改善箇所説明図

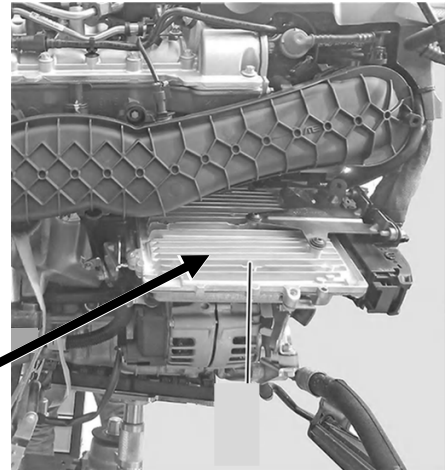
不具合発生箇所

エンジンコントロールユニット

エンジンコントロールユニットの制御プログラムにおいて、車両へ搭載する仕様の管理が不適切なため、正規と異なる仕様のプログラムを搭載している。そのため、冷間時に行うアイドルアップ制御が正しく作動せず、最悪の場合、排出ガスが基準値を超えるおそれがある。

注： は正規のプログラムに書き換える部位を示す

全車両、エンジンコントロールユニットの制御プログラムを正規のプログラムに書き換える。

識別： 車台番号の付近に黄色ペイントを塗布する
